## 改善箇所説明図

### 基準不適合発生箇所

### 改善の内容

前後 排気管  
(基準不適合部位)

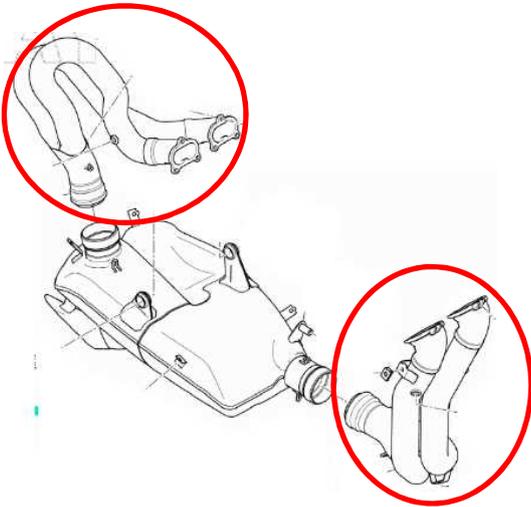
- ①排気管の強度検討が不十分なため、高負荷運転時に排気ガスの圧力変動に耐えられず、排気管が破損し、排気ガスが漏れるおそれがある。
- ②排気バルブを作動させるワイヤの強度が不足しているため、ワイヤを固定する位置がずれるものがある。そのため、排気バルブが適切に作動せず、警告灯が点灯し、排気騒音が大きくなり、最悪の場合、保安基準を満足しなくなるおそれがある。

- ①全車両、前後の排気管を対策品に交換する。
- ②全車両、排気バルブワイヤを対策品に交換する。
